# PROGETTO DELLA CENTRALE SOLARE "CORIANDOLI SOLARI"

da 55,57 MWp ad Arlena di Castro (VT)

# TR09

R01  
INTEGRAZIONI

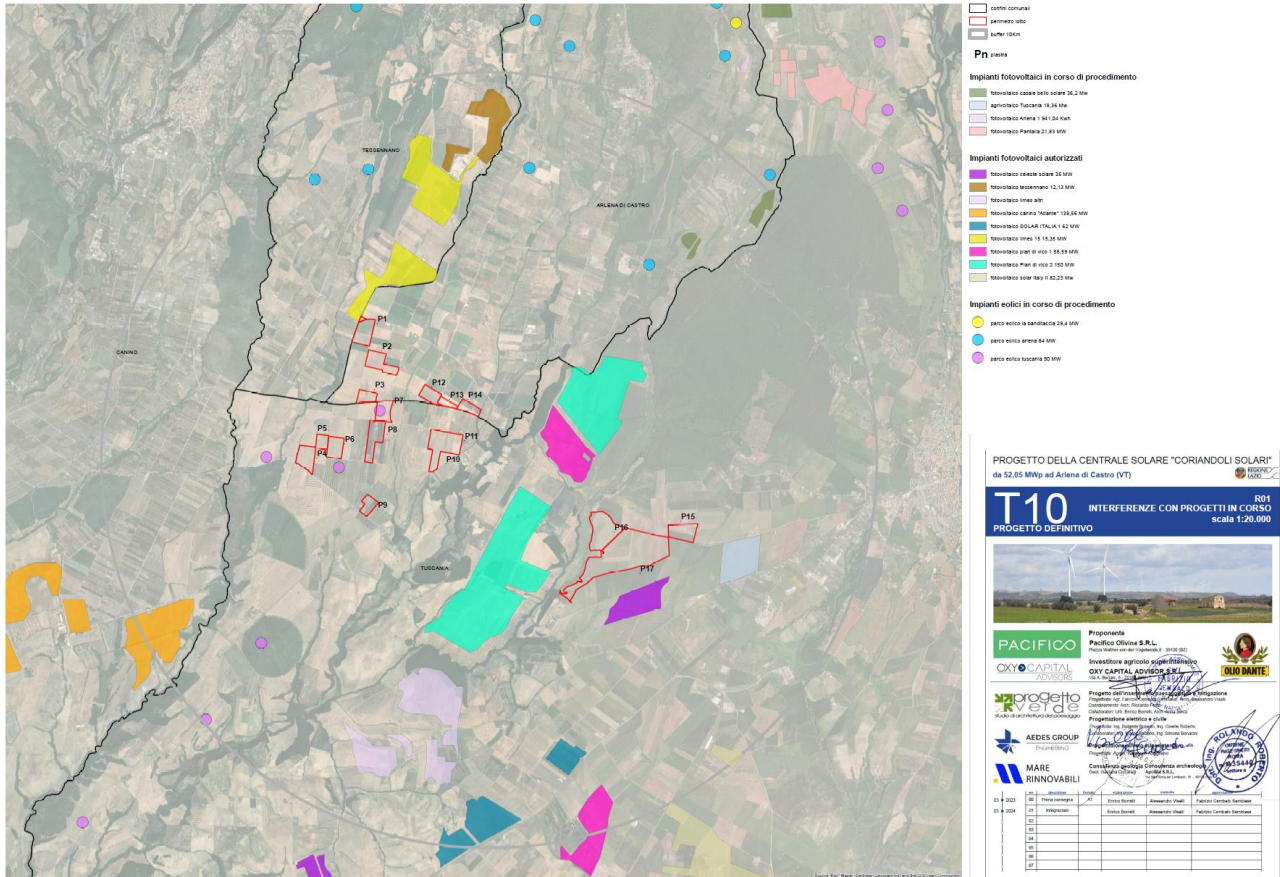
### 2.2 – Aggiornamento dello studio degli effetti cumulativi con impianti FER

Gli effetti cumulativi sono da verificare nell'ambito territoriale in oggetto e analisi utili ad apprezzare gli effettivi impatti che le opere previste in progetto avrebbero rispetto alle modificazioni dello stato attuale dei luoghi.

#### 2.2.1 Risposta

In merito a quanto richiesto, è stata aggiornata la tavola *T\_10 Interferenze con i progetti in corso*, di cui si riporta un'immagine.

In particolare, gli aggiornamenti riportano i seguenti progetti:

- Impianto fotovoltaico casale bello solare di 36,2 MW
- Impianto agrivoltaico Toscana di 18,36 MW
- Impianto fotovoltaico Arlena 1 di 941,04 kW
- Impianto fotovoltaico Pantalla di 21,83 MW

Figura 1 - Interferenza impianto con aerogeneratore T5, T4 e T6

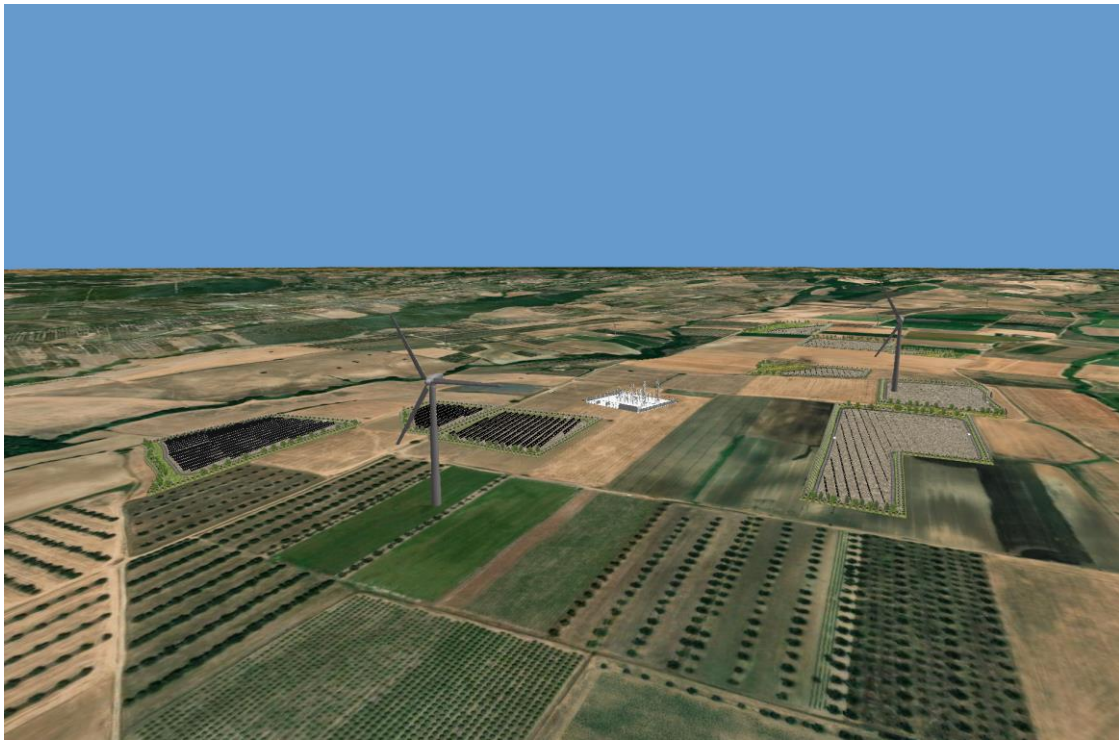
## 2.3 – Verifica delle interferenze dell’impianto in oggetto con quello proposto dalla società WPN San Giuliano

Si richiedono valutazioni delle interferenze tra gli impianti WPN e quello in oggetto.

Ad ogni conto, si segnala che la pala designata nel progetto di WPN San Giuliano come T5, è a seguito della rimozione delle piastre oggetto della procedura di esproprio di TERNA e del riposizionamento della SE, si trova a 330 metri dalla piastra 4 e a 400 m. dalla nuova SE, oltre che a 360 m dalla piastra 6, come da immagine seguente.

Mentre la pala designata come T4, che viene a trovarsi ad Ovest dell'impianto, a 397 m di distanza, e oltre il fosso, sviluppa cumulo solo con la piastra 4.

Infine, la pala designata come T6 ricadrebbe entro la piastra 5 e quindi è incompatibile con la coesistenza dei due impianti.
